con la presente si inviano le Osservazioni contro il Progetto di un impianto eolico codice procedura ID_VIP/ID_MATTIM: 1269 denominato "Pitigliano"; ubicato nei comuni di Pitigliano (GR) e Sorano (GR) costituito da 20 (venti) aerogeneratori di potenza nominale 7,0 MW per un totale di 140,0 MW con relative opere connesse ed infrastrutture indispensabili.

“Progetto di un impianto eolico denominato "Pitigliano" ubicato nei comuni di Pitigliano (GR) e Sorano (GR) costituito da 20 (venti) aerogeneratori di potenza nominale 7,0 MW per un totale di 140,0 MW con relative opere connesse ed infrastrutture indispensabili”

OSSERVAZIONE n. 1. Mancata consultazione della Soprintendenza Archeologica Belle Arti e paesaggio per la Provincia di Viterbo e l'Etruria meridionale.

Immagine 1. Vincoli ex art. 136 del CBC dal PIT della Regione Toscana e zona approssimativa dove è progettato l'impianto industriale.

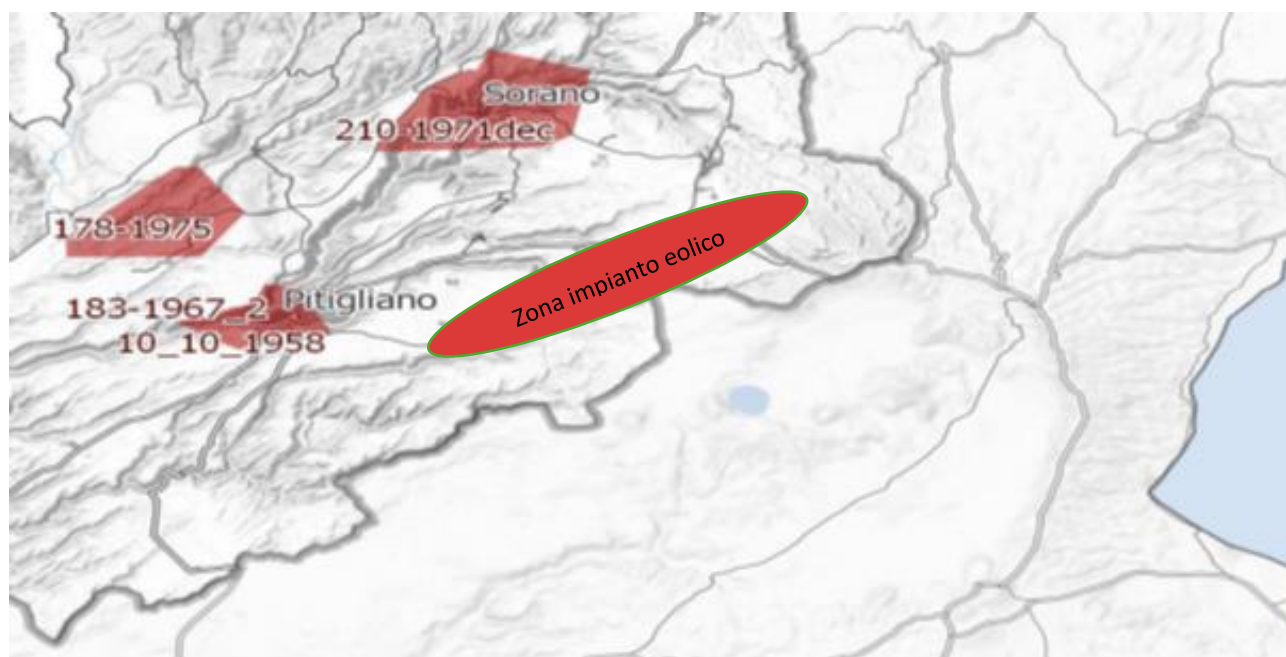
Inoltre, come sostiene la Proponente parte dell'impianto si verrebbe a trovare a 3,5 km dal centro abitato di Sorano. Infatti, tre degli aerogeneratori WTG 08, 09, 10 sono addirittura all'interno delle fasce di rispetto dei 3 km del suo vincolo paesaggistico di notevole interesse pubblico ex art 136 del CBC. Si evidenzia che così si crea

un'ulteriore incompatibilità con la tutela del Paesaggio.

Immagine 3. Cumulo di una parte di impianti eolici, fotovoltaici e geotermici industriali in progettazione ed esistenti intorno all’eolico industriale “Pitigliano”.

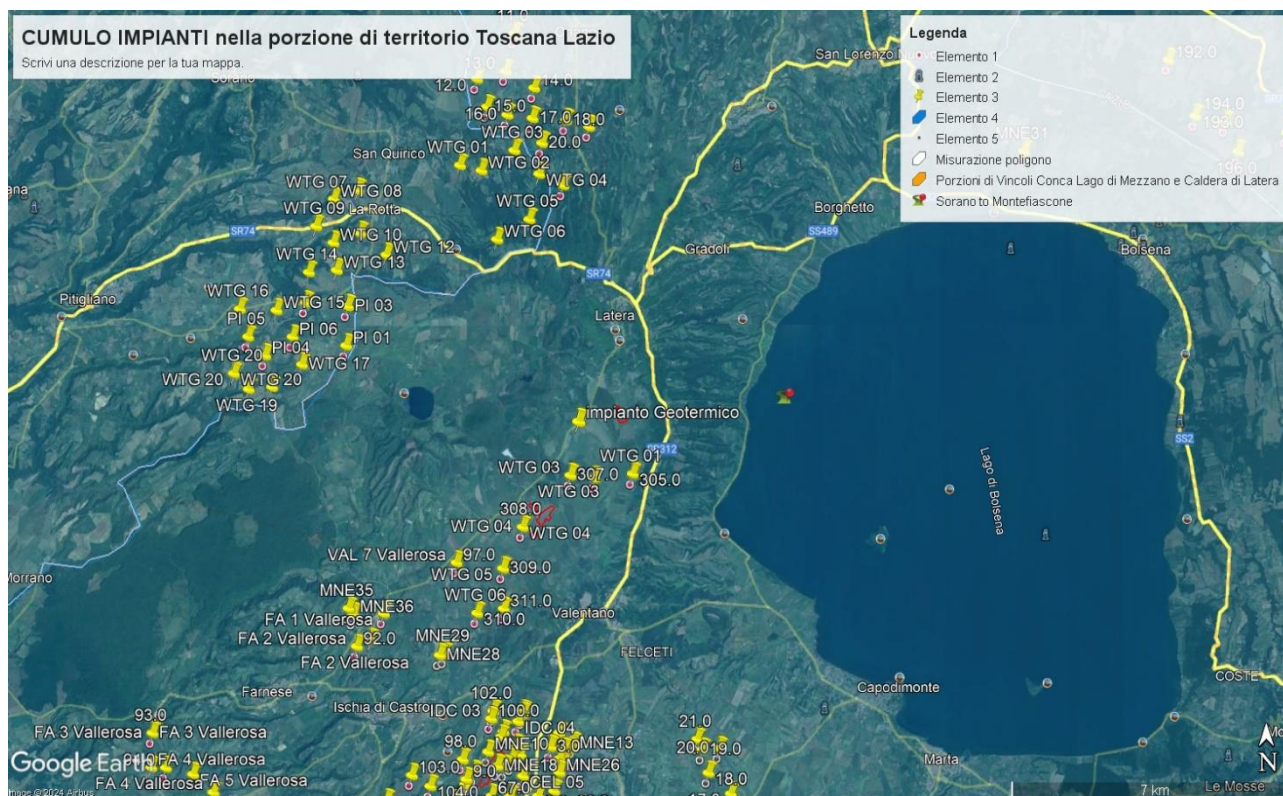
Beni Culturali “*Ambito paesaggistico, geologico e geomorfologico dell’orlo della caldera di Latera ...*” Non vengono nemmeno citati gli impianti eolici in progetto al MASE, il “Rempillo” (6 aerogeneratori) e un altro in verifica amministrativa di 14 aerogeneratori e 72, 6 MW. Ad oggi nei territori di Pitigliano, Sorano e in quello limitrofo potenzialmente potrebbero essere insediati 40 aerogeneratori alti 200 metri e larghi 170. Ma la proponente non cita neanche altri impianti che creerebbero il cumulo e quindi maggiore impatto. Infatti, sul territorio della “Città del Tufo” (Sorano e Pitigliano) impatterebbero anche l’impianto eolico “Montarzo” di Onano con 13 aerogeneratori con le dimensioni ricordate, l’altro eolico industriale nel territorio di Valentano con sette aerogeneratori (stesse dimensioni), gli impianti di Farnese con un minieolico di 3 Torri alte 60 metri già installate in località Poggio del Crognolo e l’impianto eolico industriale “Vallerosa” (7 aerogeneratori alti 200 metri e larghi 158 metri) in procedura VIA presso la Regione Lazio. Inoltre, altri impianti del minieolico già presenti a Valentano, Cellere e Piansano e due progetti eolici industriali con le stesse dimensioni (200 m x 170 m) nel Comune di Ischia di Castro. La valutazione del cumulo non prende neanche in considerazione gli impianti industriali di fotovoltaico e agrivoltaico in progetto a Farnese, Valentano, Ischia di Castro, Cellere. L’impianto geotermico in procedura Via al MASE, progettato nella Caldera di Latera. Quindi è stata effettuata una valutazione del potenziale impatto cumulativo non veritiera a dispetto di quanto affermato dalla proponente che sostiene di aver preso in considerazione uno spazio di 10 km intorno al suo impianto per gli impatti che si creerebbero.

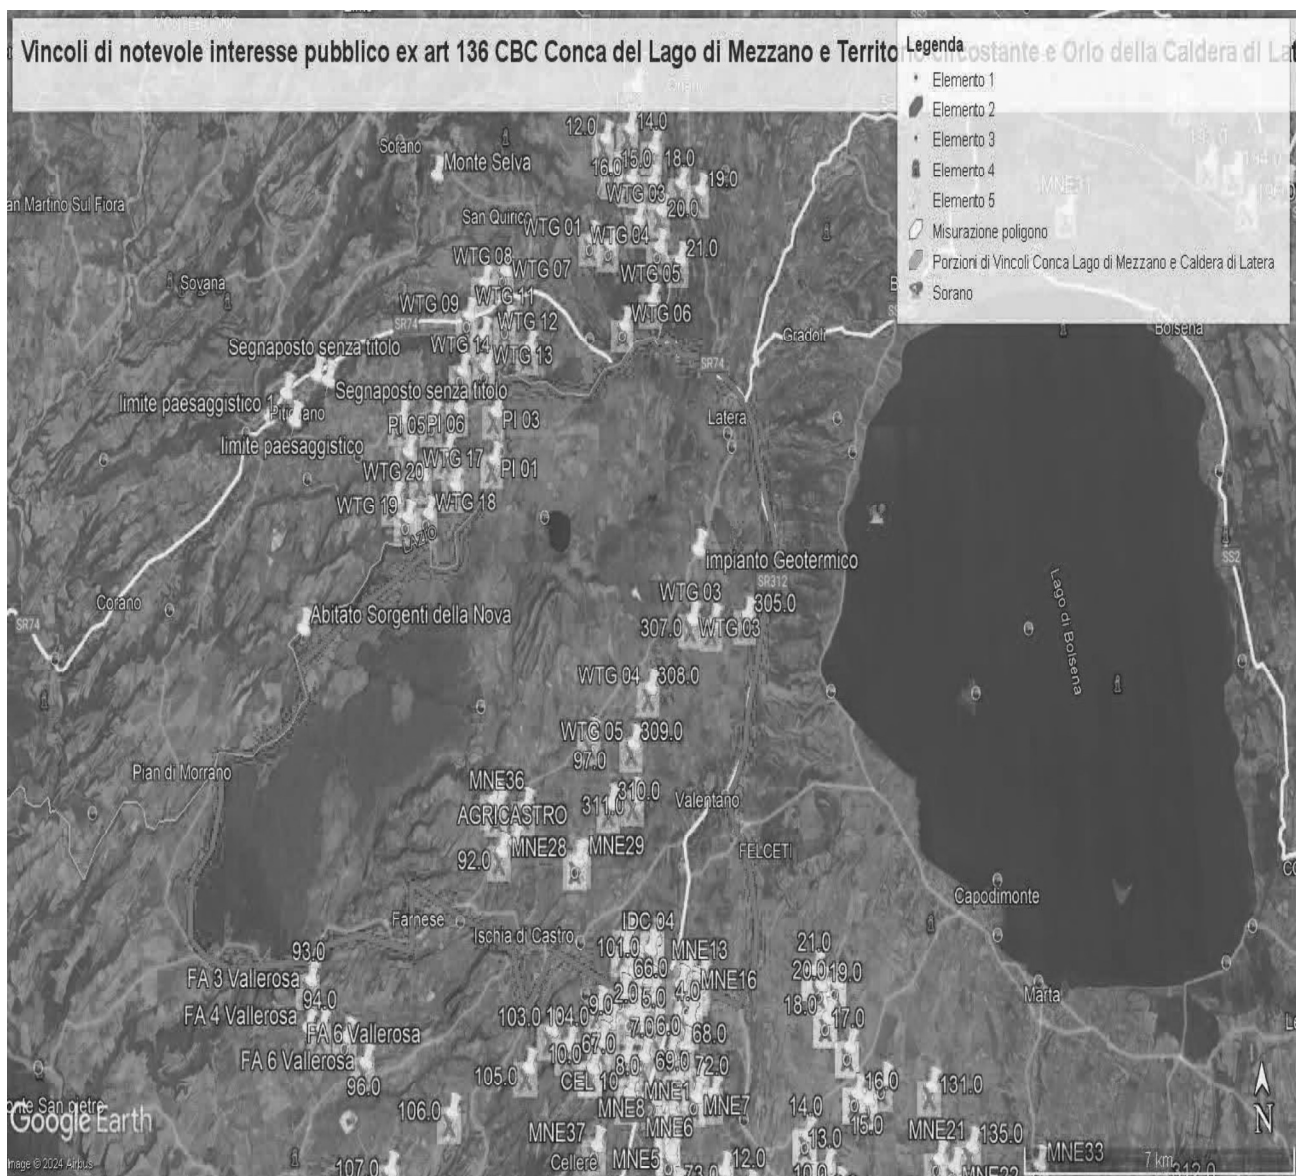
Al contrario si evidenzia che l'impianto eolico industriale citato non solo ricadrebbe con tutti e 20 gli aerogeneratori all'interno delle fasce di rispetto di 3 km di due vincoli paesaggistici di notevole interesse pubblico esistenti nella Regione Lazio e con una parte di essi nel vincolo paesaggistico del Centro abitato di Sorano (GR) quindi in aree non idonee all'installazione di impianti di energia rinnovabile. Addirittura, alcuni aerogeneratori sarebbero ubicati a poche centinaia di metri dai perimetri dei due vincoli paesaggistici laziali ex art 136 del CBC.

IMMAGINE n. 2 Impianto eolico industriale “Pitigliano” e distanze aerogeneratori dai Vincoli della Conca del Lago di Mezzano...

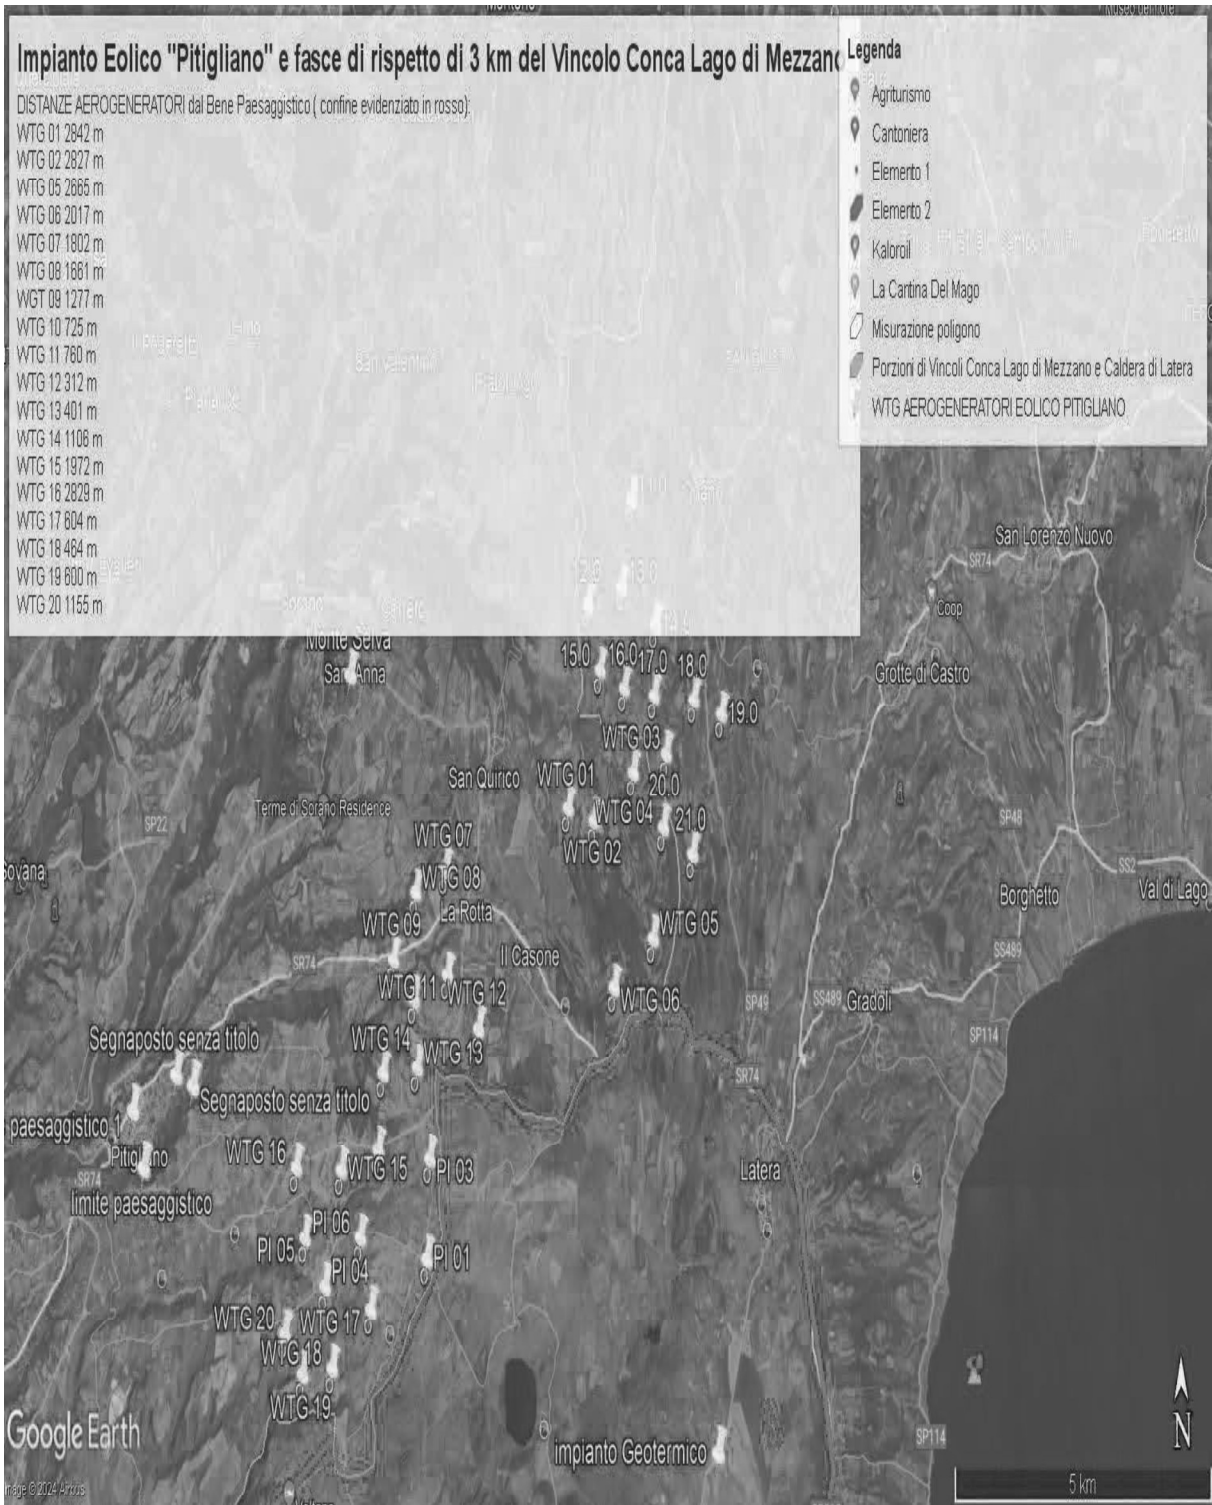
Come è illustrato nell'immagine si ribadisce che l'impianto industriale "Pitigliano" ricade completamente all'interno delle fasce di rispetto dei due vincoli di notevole

interesse pubblico e lambisce quelle di un terzo vincolo e quindi come affermato dal Consiglio di Stato nelle sentenze citate, l'impianto è insediato in area non idonea ai sensi dell'art. 20 comma 8 lettera c quater del D.Lgs. n. 199/2021 e ss.mm.ii al contrario di quanto sostiene la proponente.

IMMAGINE n. 3 Impianto eolico industriale “Pitigliano” e distanze aerogeneratori dai Vincolo “Orlo della Caldera di Latera.

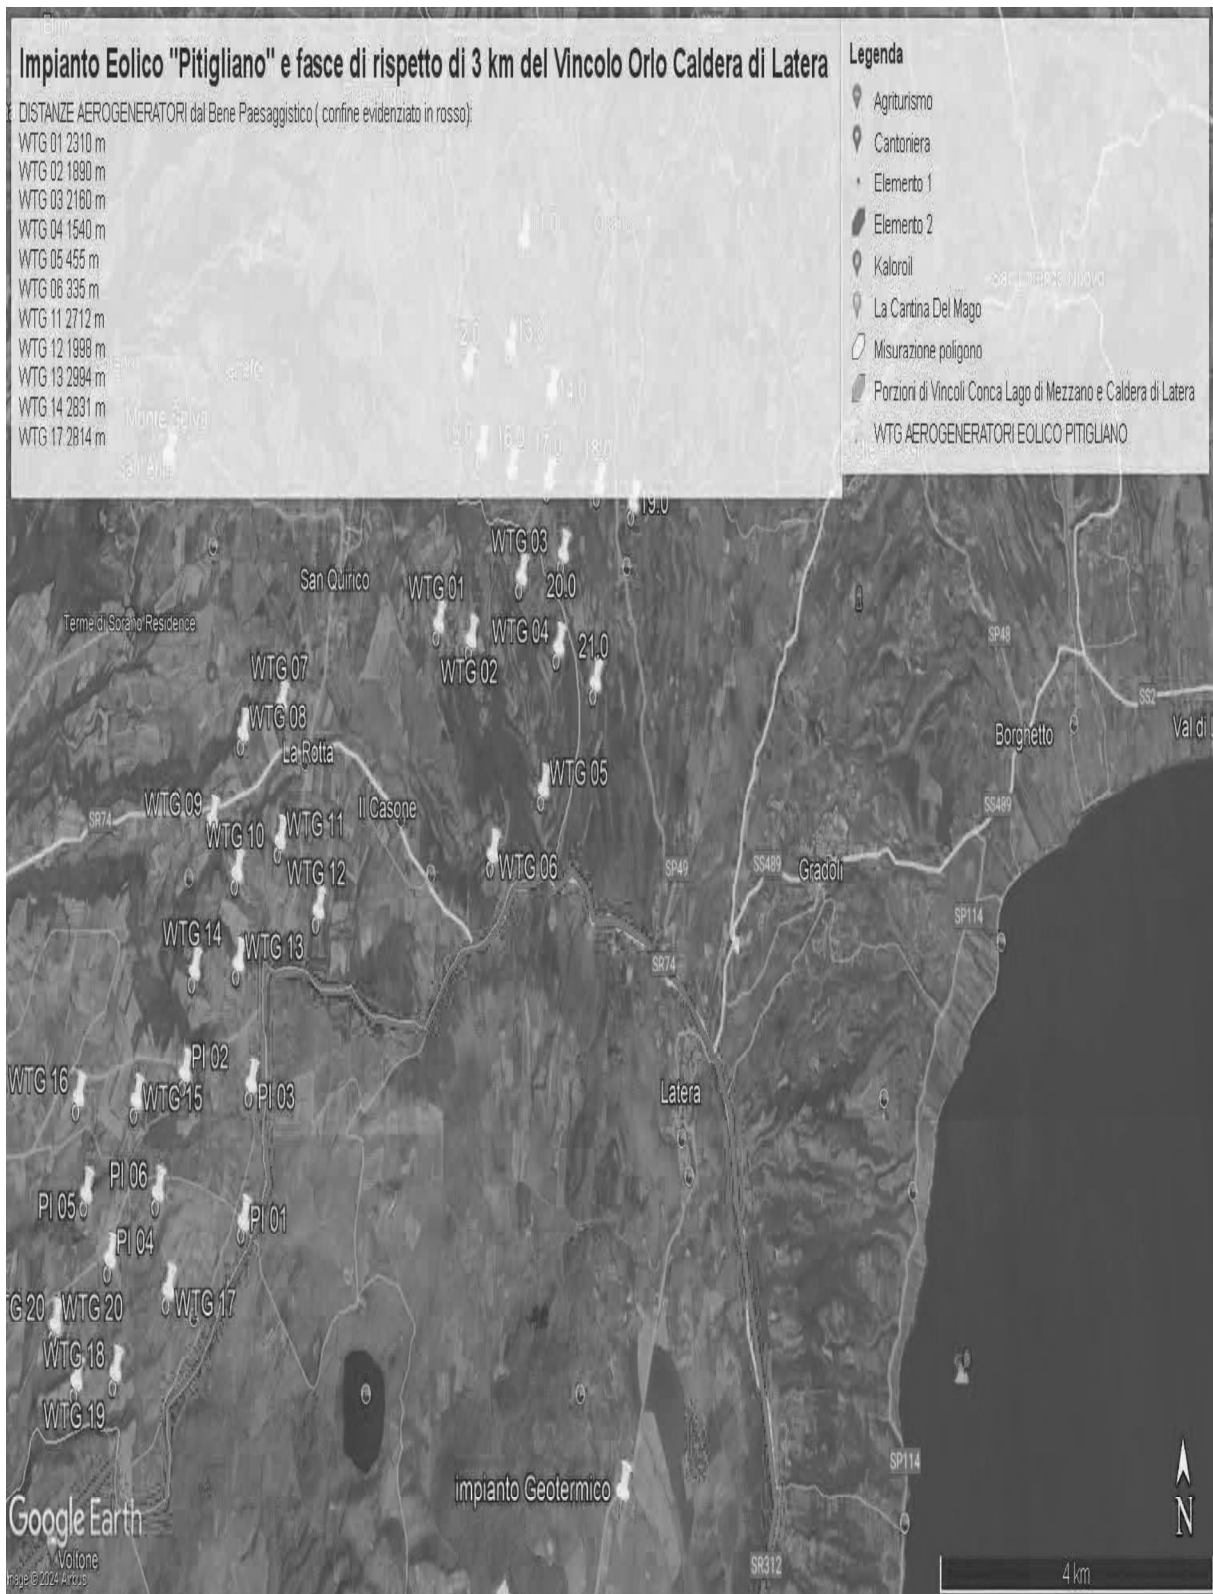
Concludendo, si evidenzia ancora che la proponente non effettuando la procedura prevista dalla Parte III delle Linee Guida nazionali ha ignorato un vincolo paesaggistico di notevole interesse pubblico istituito con un provvedimento del Segretariato regionale del Ministero della Cultura per il Lazio che ha emanato il Decreto di dichiarazione di notevole interesse pubblico n. 22 del 15.02.2024 ai sensi e per gli effetti dell'art. 136, co. 1, lett. c) e d) del decreto legislativo 22 gennaio 2004, n. 42, "Ambito paesaggistico, geologico e geomorfologico dell'orlo della caldera di

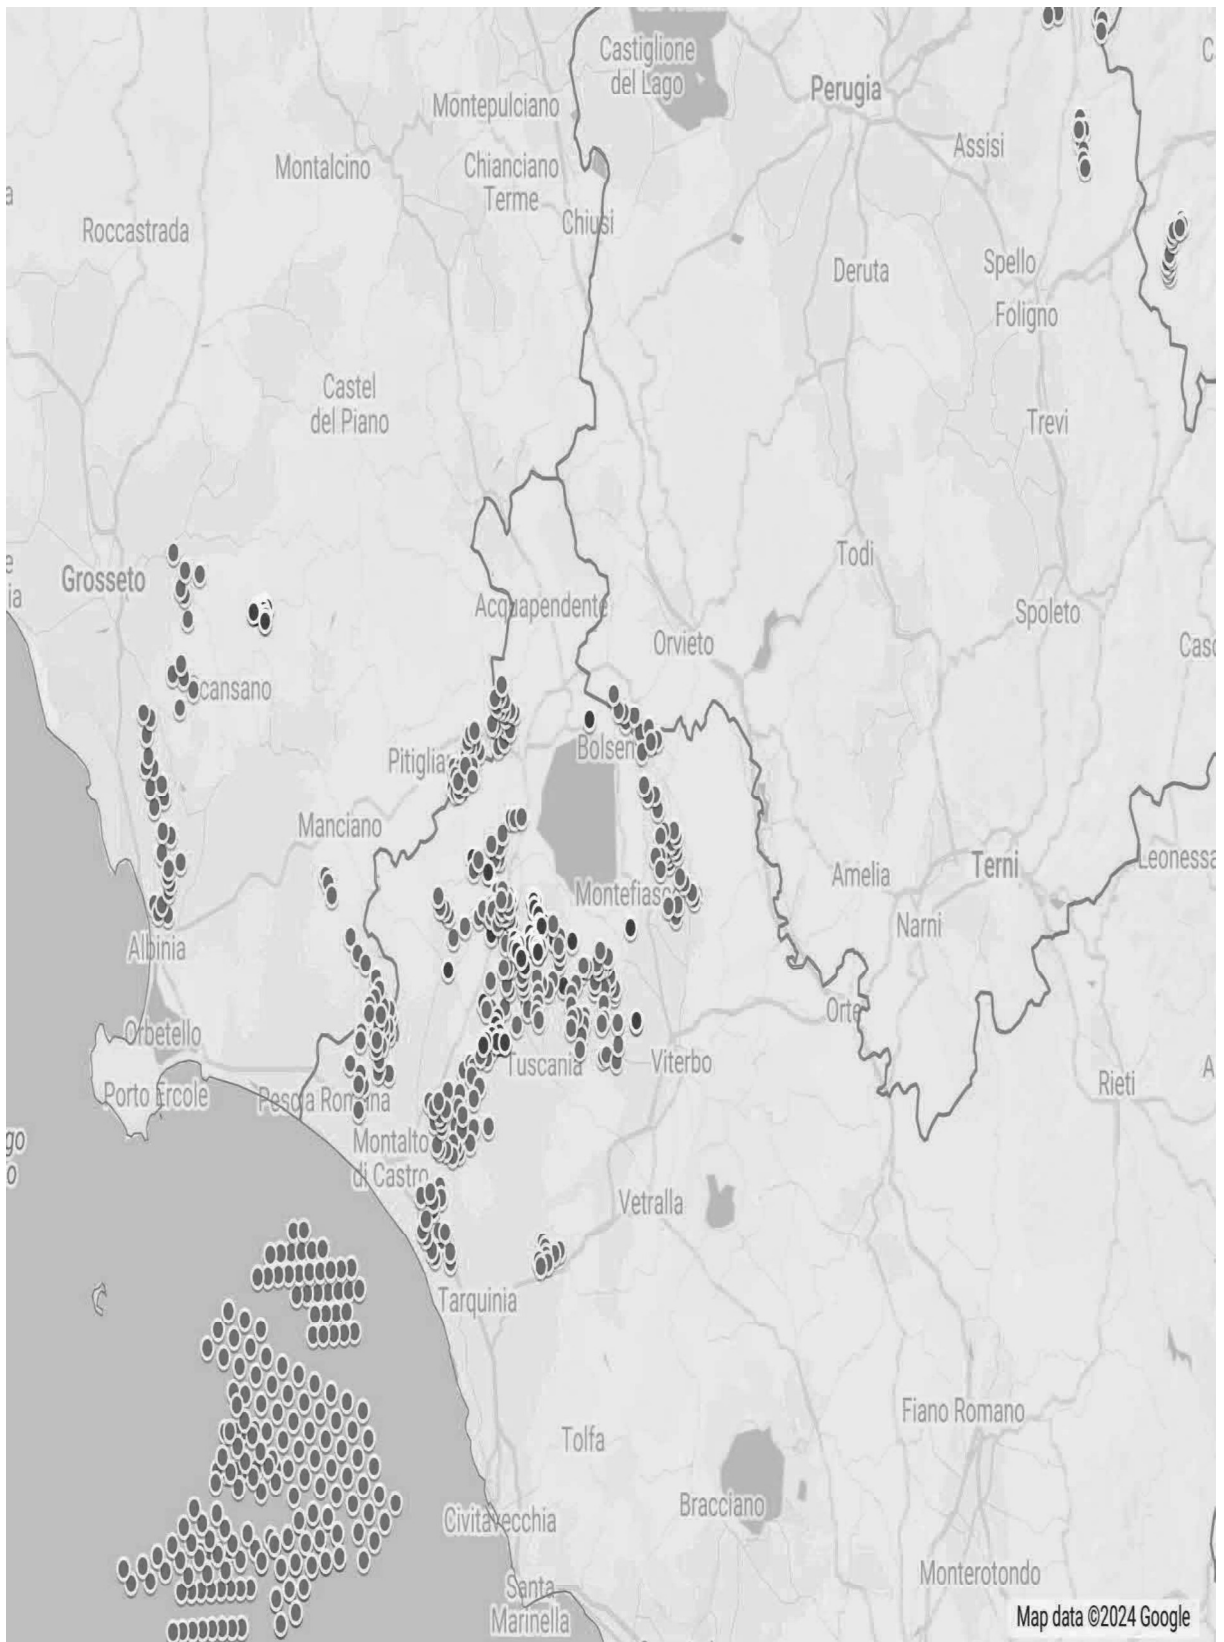
IMMAGINE n. 4 Si evidenzia che i tre aerogeneratori WTG 07, WTG 08 e WTG 09 impattano con il vincolo paesaggistico di notevole interesse pubblico del Centro Storico di Sorano. Il WTG 07 si troverebbe a 2828 m, WTG 08 2504 e WTG 09 2990. Il cavidotto dell'impianto invece impatta in buona parte del Vincolo paesaggistico ex art. 136 del CBC del Centro Storico di Pitigliano.
